新竹縣政府工程查核代表照片表

工程名稱：新竹縣 111 年度農地重劃區緊急農水路改善工程-第 2 次(新豐鄉)

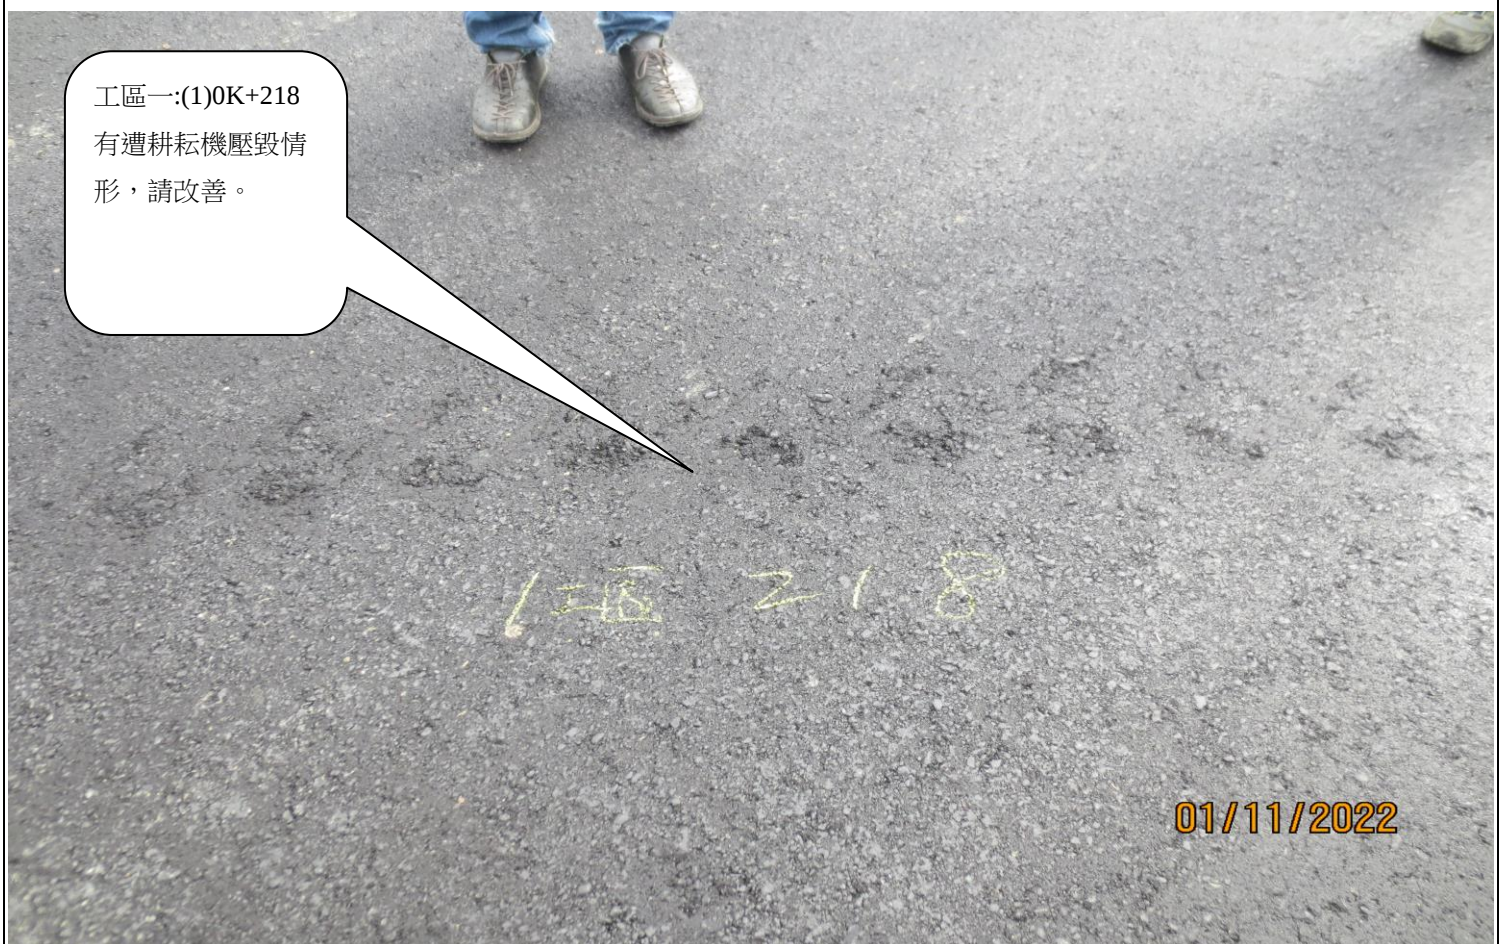
工區一:0K+135(左)、0K+145(右)、0K+290(左)側等多處有殘餘 AC 刨除廢料未處理。

工區一:(1)0K+218 有遭耕耘機壓毀情形，請改善。

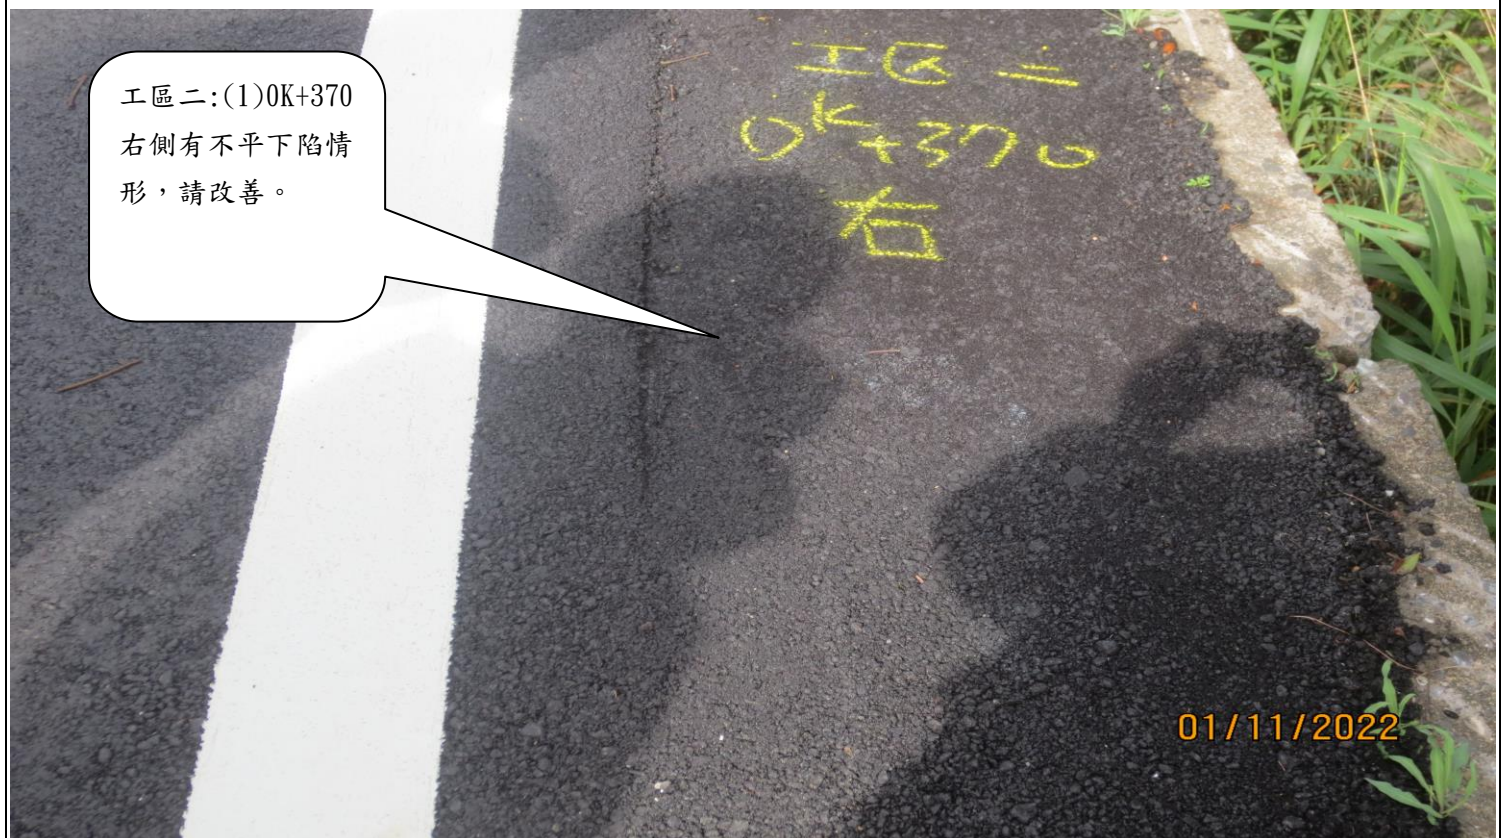
0K+162(中)有顆粒不均情形，請改善。

工區二:(1)0K+370 右側有不平下陷情形，請改善。

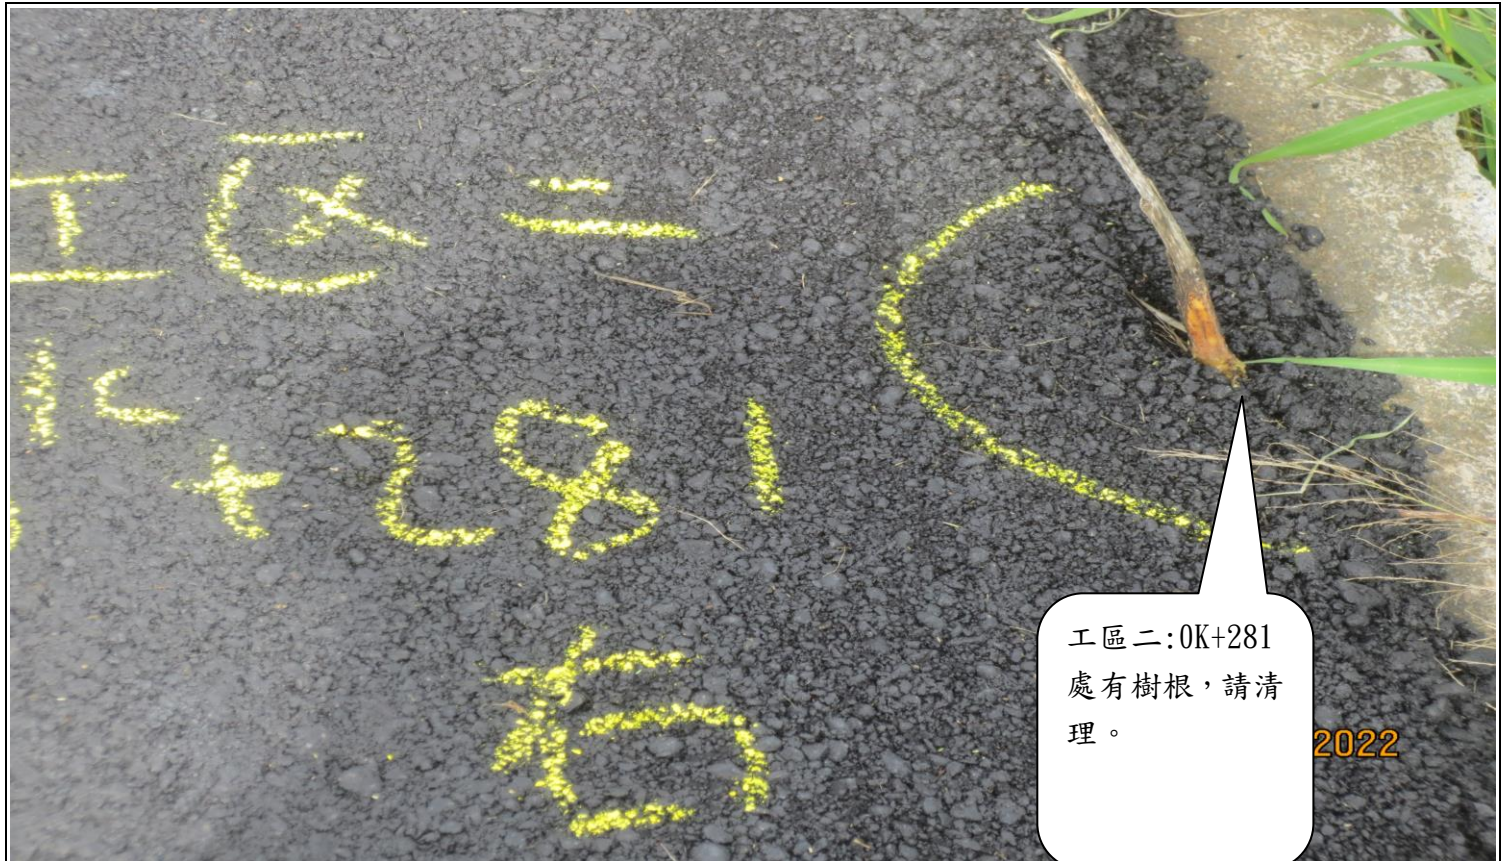
0K+330(中)有孔洞未補足，請改善。

工區二::0K+320(左)、0K+335(左)處側等多處有殘餘 AC 刨除廢料未處理。
